# RENESAS TECHNICAL UPDATE

製品分類	MPU & MCU	発行番号	TN-RX*-A0280A/J	Rev.	第1版
題名	RX65N グループ、RX651 グループ RCR4.RCKSEL ビットの設定に関する誤記訂正		情報分類	技術情報	
適用製品	RX65N グループ、RX651 グループ	対象ロット等	関連資料	RX65N グループ、RX651 グループ ユーザーズマニュアルハードウェア編 Rev.2.40 (R01UH0590JJ0240)	
		全ロット

図 31.3 クロック、カウントモード設定手順 (メインクロック使用時)

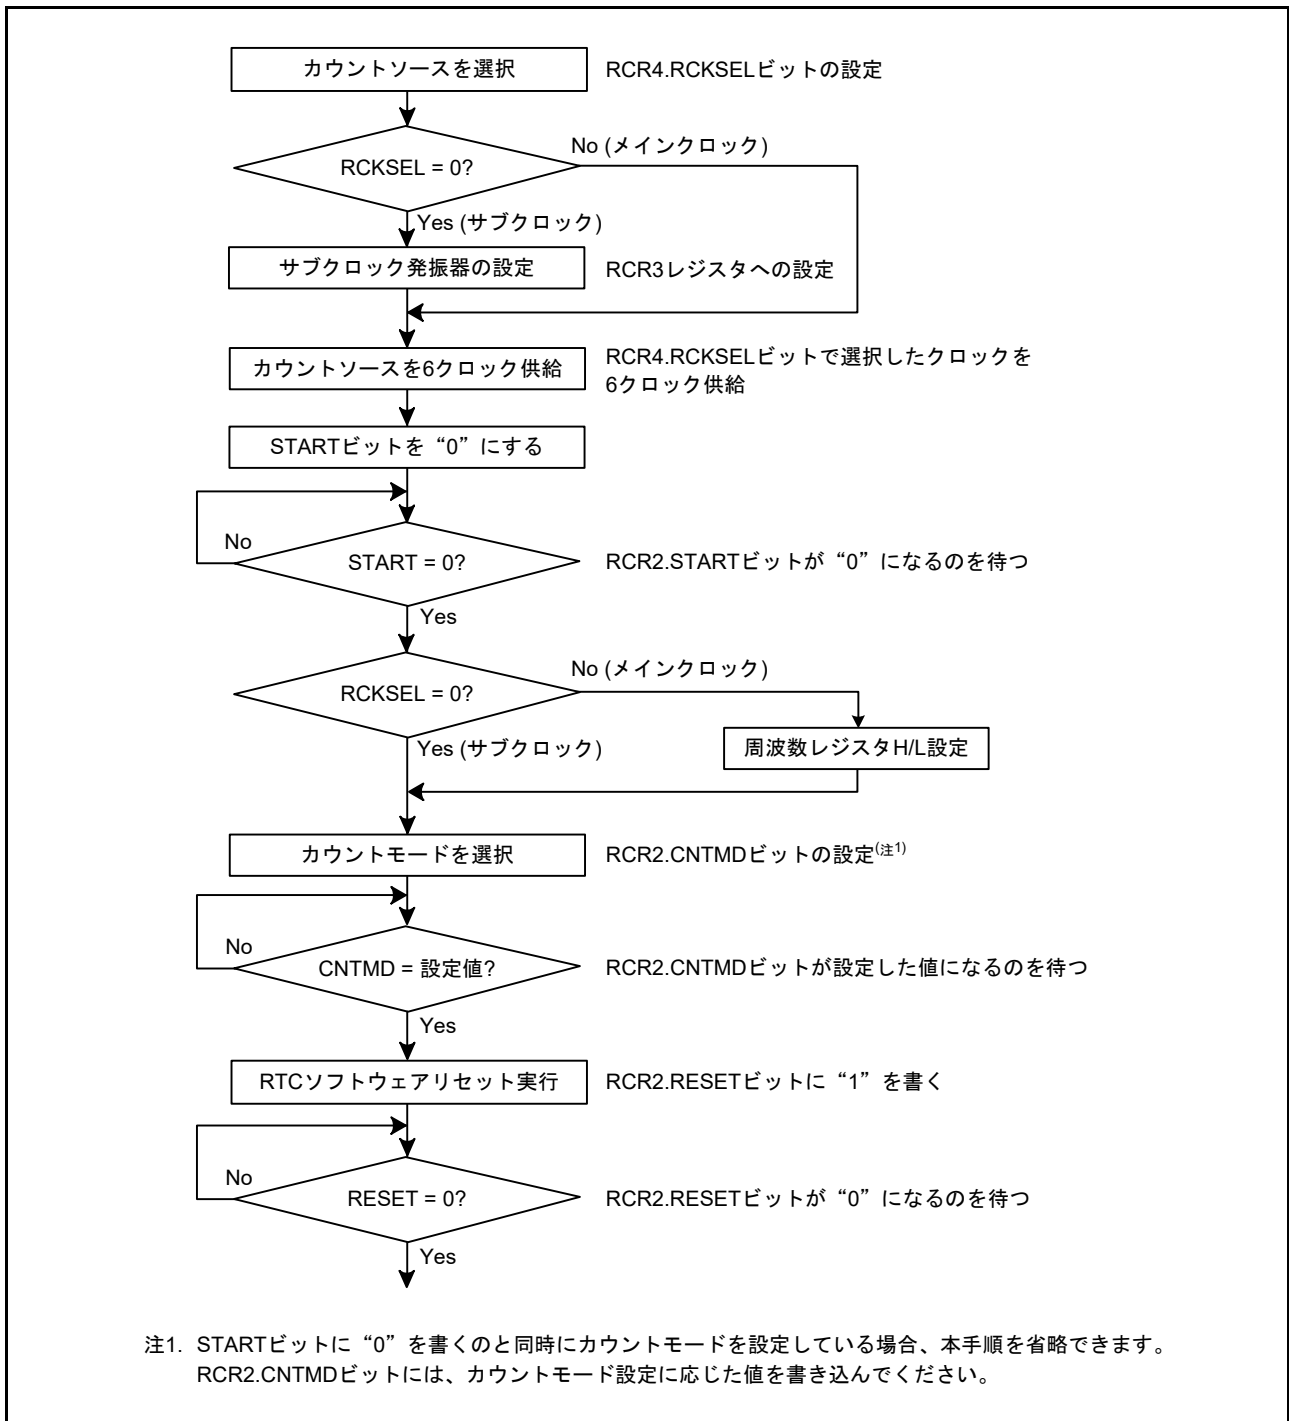
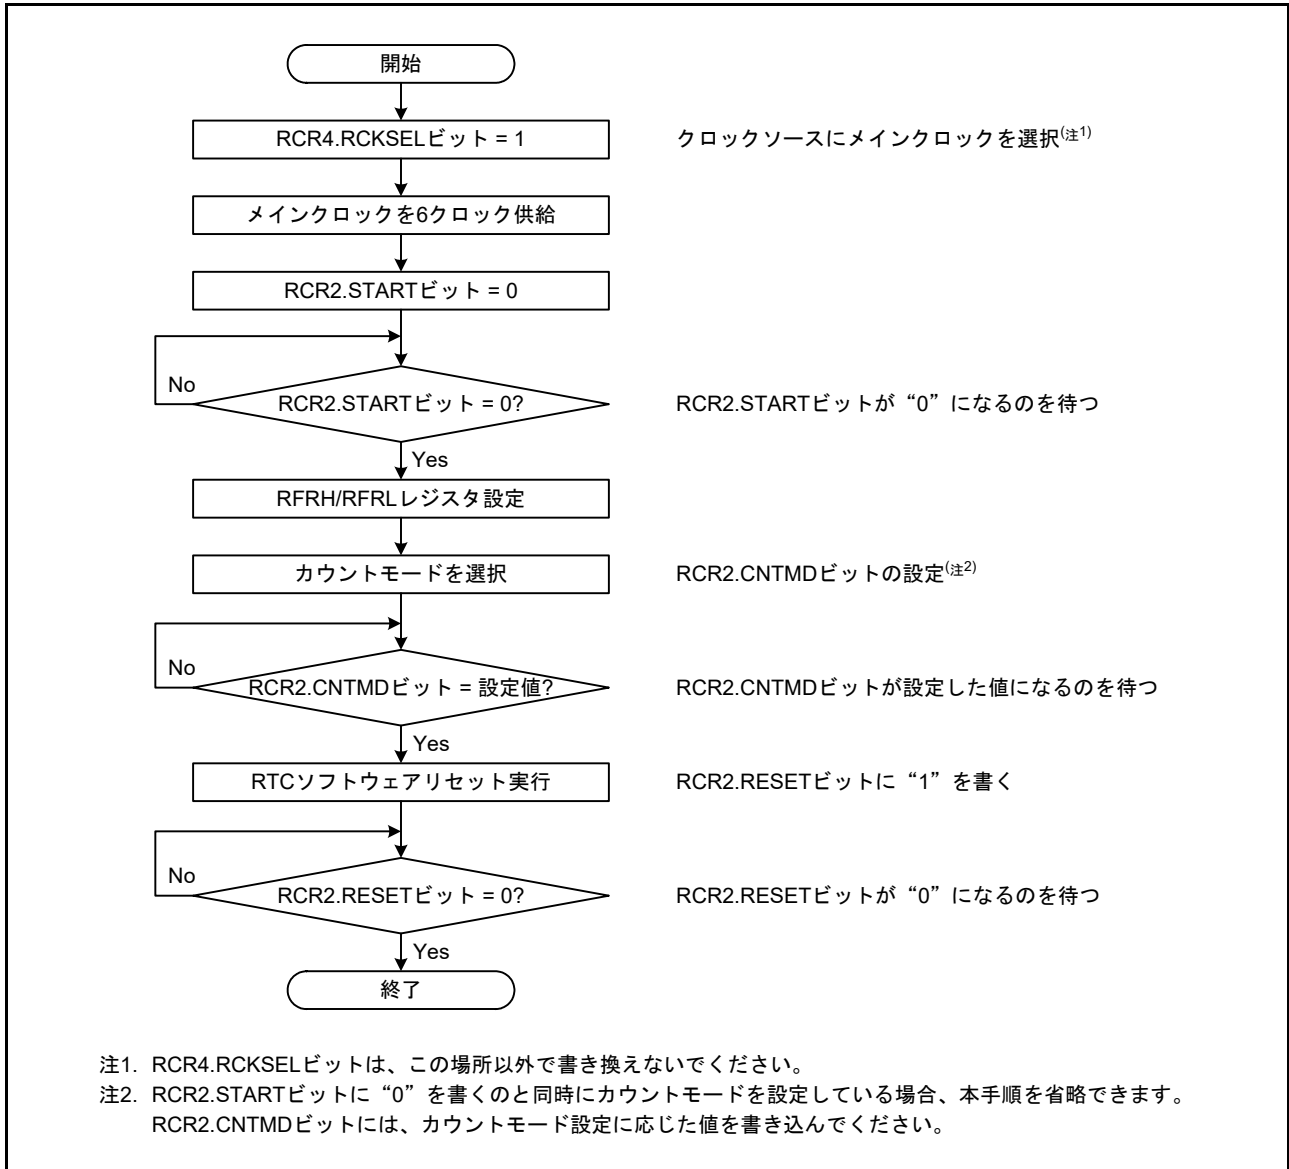
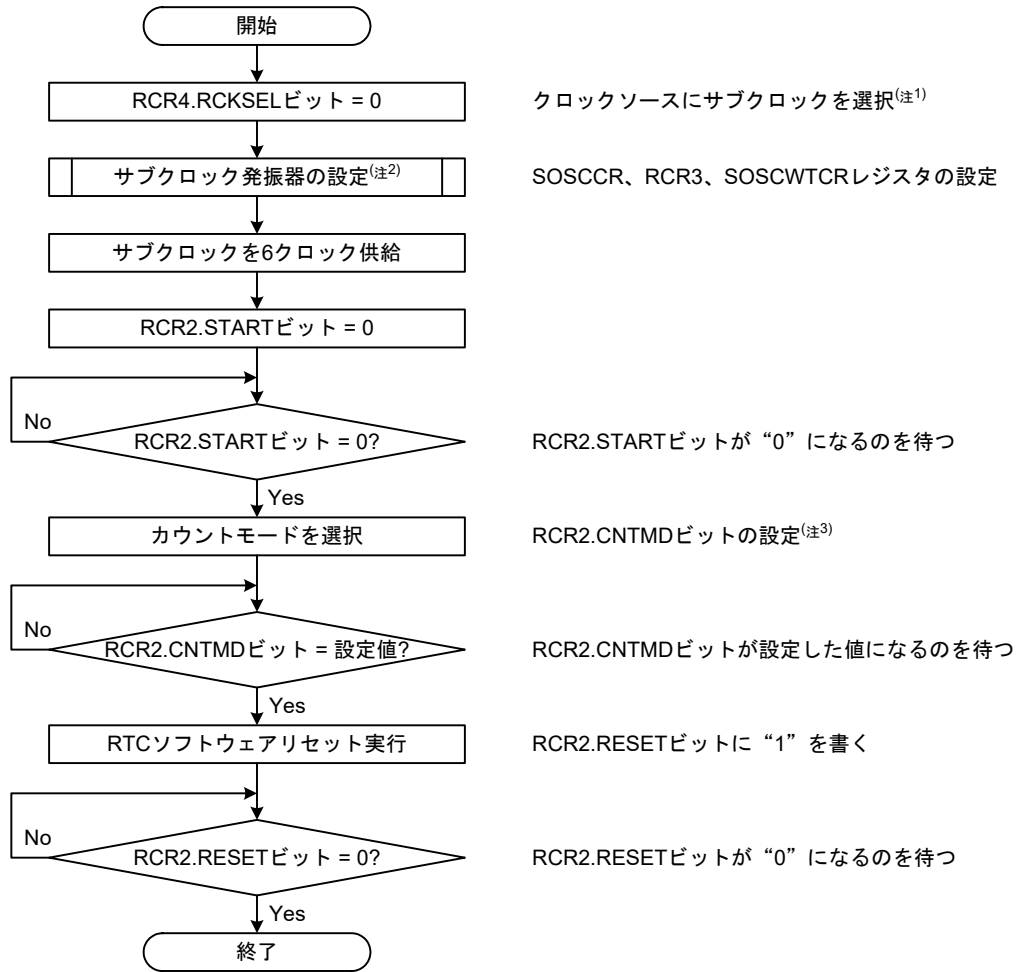
「31.3.2 クロックとカウントモード設定手順」において、「図 31.3 クロック設定手順」を以下のとおりクロック別に分割いたします。

- 注1. RCR4.RCKSELビットは、この場所以外で書き換えないでください。
- 注2. サブクロック発振器の設定手順については「9. クロック発生回路」を参照してください。
- 注3. RCR2.STARTビットに“0”を書くのと同時にカウントモードを設定している場合、本手順を省略できます。RCR2.CNTMDビットには、カウントモード設定に応じた値を書き込んでください。

図 31.14 初期化手順 (メインクロック使用時)

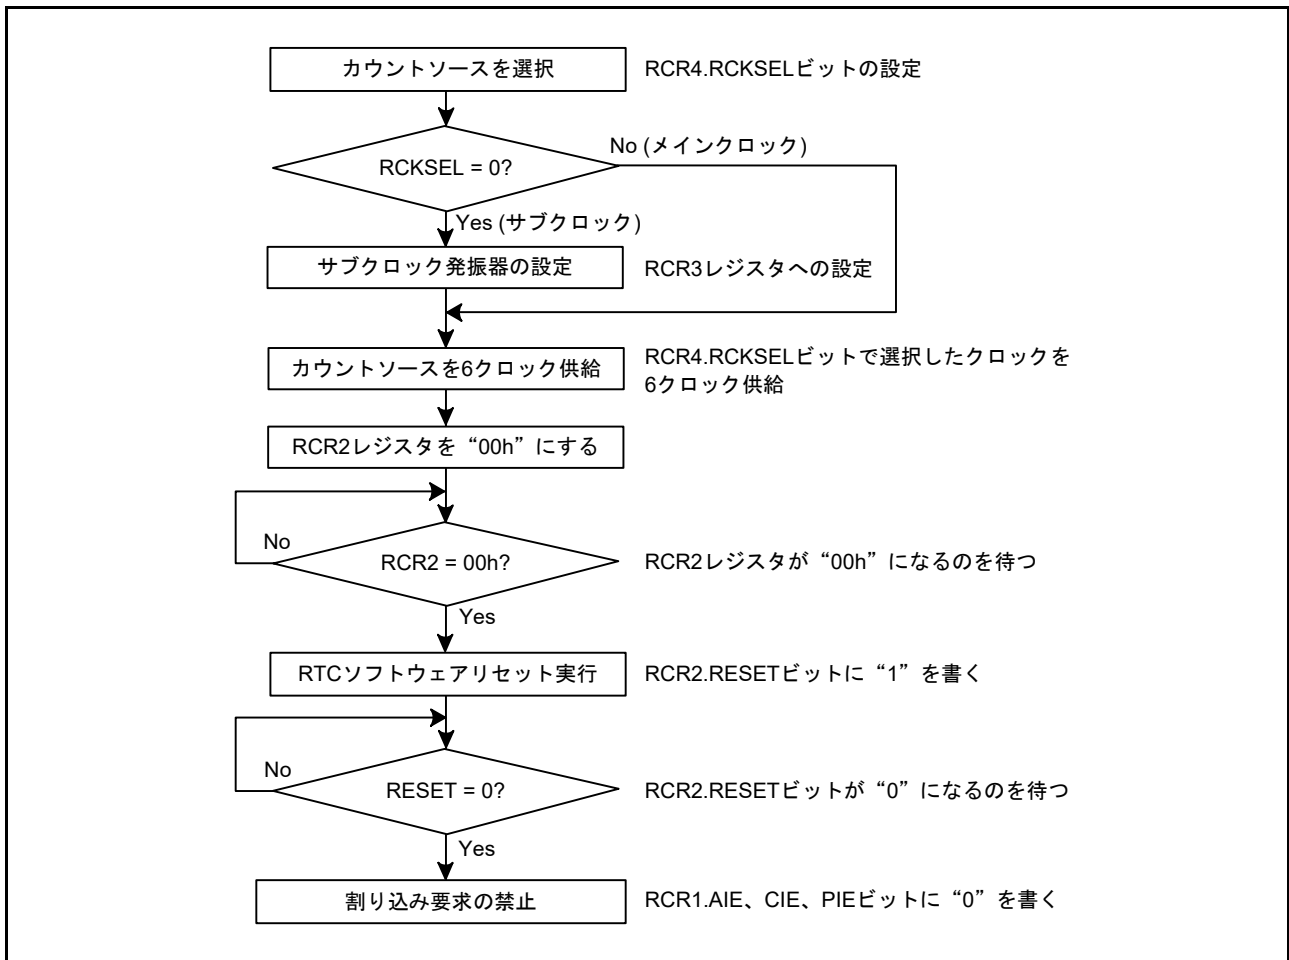
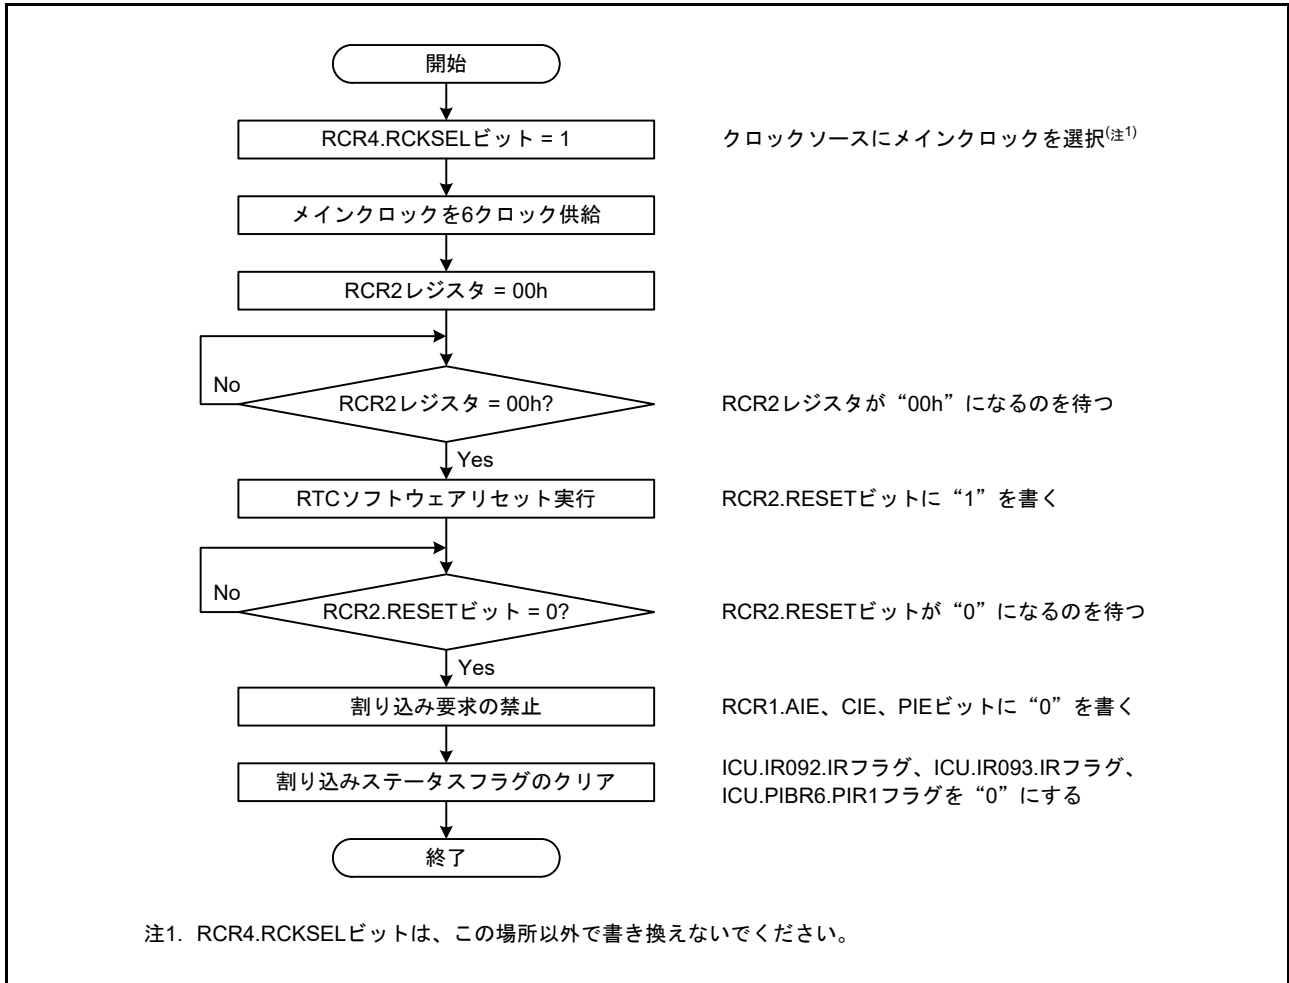
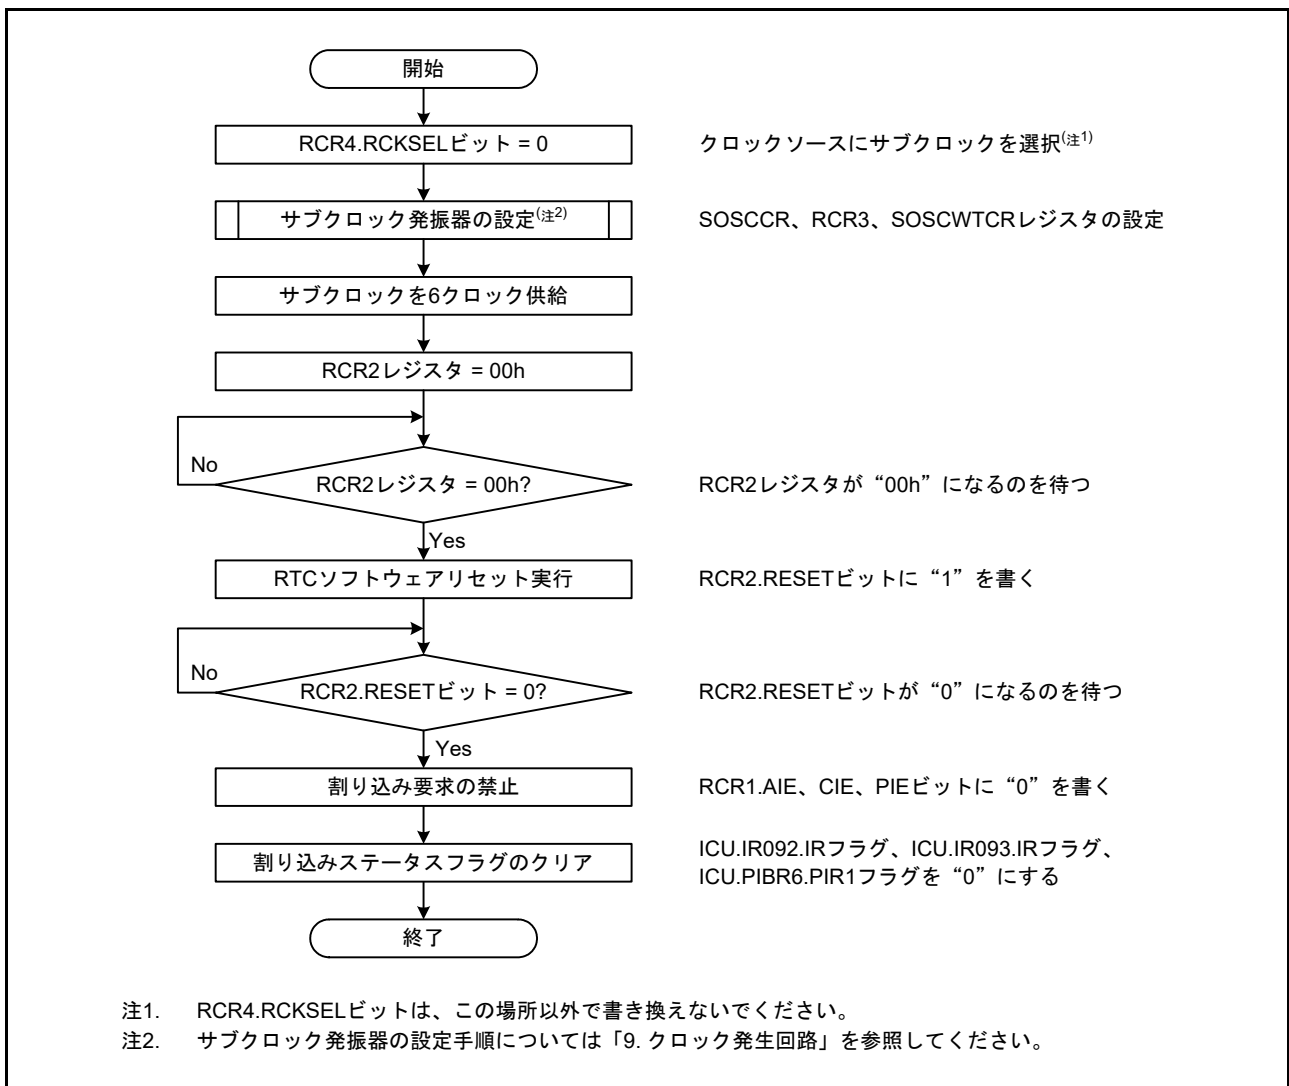
「31.6.7 リアルタイムクロックを使用しない場合の初期化手順」において、「図 31.14 初期化手順」を以下のとおりクロック別に分割いたします。また、割り込みステータスフラグをクリアするステップを追加しました。
